**OGGETTO: (ID:9508) Riscontro Osservazioni della Regione Sardegna – Nota rif. RAS AOO 05-01-00 Prot. Uscita n. 13027, Codice Elaborato Mase MASE-2023-0066929 del 09/05/2023 - Procedimento di Valutazione di Impatto Ambientale ai sensi dell'art.23 del D.Lgs.152/2006 relativo al progetto per la realizzazione di un impianto agro-fotovoltaico denominato "GREEN AND BLUE SERR'E ARENA" DELLA POTENZA DI 120 MWp ubicato in località "Serr'e Arena" nel Comune di Palmas Arborea (OR) e connesso alla rete RTN in antenna a 150 kV sulla Stazione Elettrica (SE) della RTN 220/150 kV di Oristano, previo ampliamento della stessa. Proponente: Società Innovo Development 3 S.r.l. .**

**Vista la vostra comunicazione rif. Nota rif. RAS AOO 05-01-00 Prot. Uscita n. 13027, Codice Elaborato Mase MASE-2023-0066929 del 09/05/2023 relativa al progetto per la realizzazione di un impianto agro-fotovoltaico denominato "GREEN AND BLUE SERR'E ARENA" della potenza di 120 MWp ubicato in località "Serr'e Arena" nel Comune di Palmas Arborea (OR)**

*Considerate le vostre osservazioni, le riscontriamo puntualmente con la presente nel seguito (si evidenziano in rosso le vostre richieste, in verde le risposte):*

Ipotesi 1

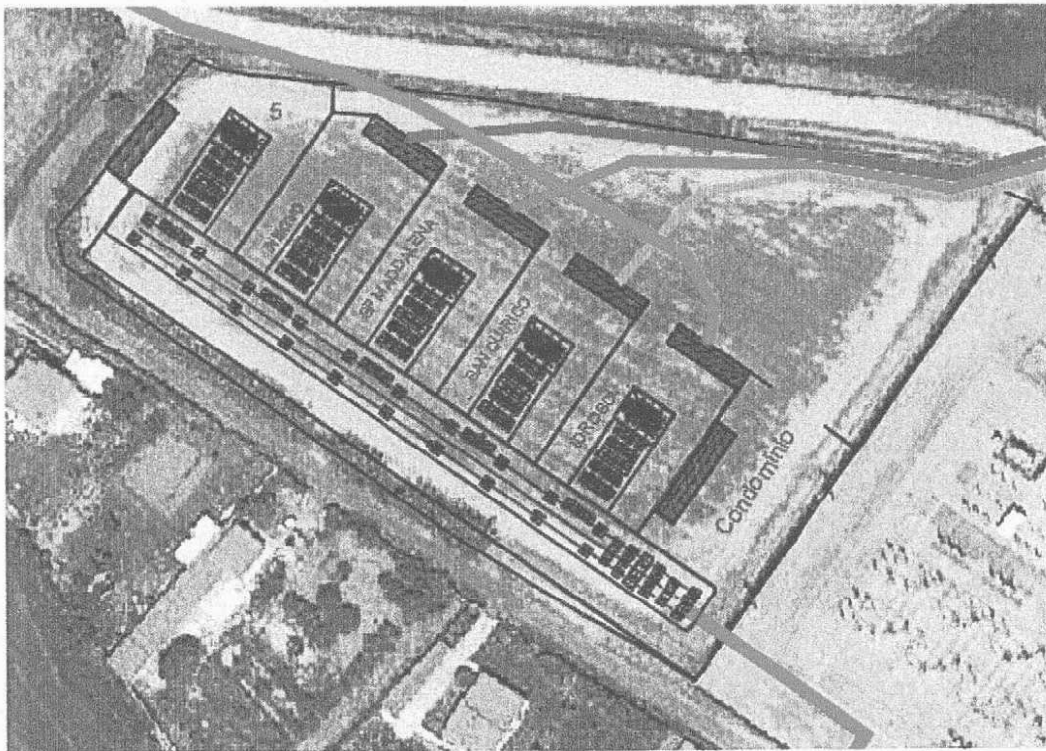
In merito alle aree gravate da uso civico vale la stessa risposta di cui al Punto 1. Per quanto riguarda la nuova sottostazione utente SEU, è stata trovata una posizione alternativa, infatti in allegato alla presente si trasmette l'accordo di condivisione con altri produttori, con indicazione della nuova posizione "ALL\_COND- 01 - accordo di Condivisione SQ-SF Maddalena-Innovo-Idrosol." Si fa presente che la nuova SEU è già stata autorizzata dalla società Idrosol S.r.l., capofila dei vari produttori coinvolti, che ha già condiviso il titolo autorizzativo a mezzo Pas con codice univo Nazionale 01263260950-31072022-2143-514496- prot. 1164 del 19/09/2022.

- b) La società IDROSOL, previo accordo economico tra le Parti, mette a disposizione o un singolo stallo per la connessione del cavo AT in arrivo dalla stazione SEU 1 prevista da SAN QUIRICO, SF MADDALENA e INNOVO (**ipotesi 1**) oppure tre

stalli per le tre singole società di cui sopra (ipotesi 2), secondo il seguente schema di realizzazione:
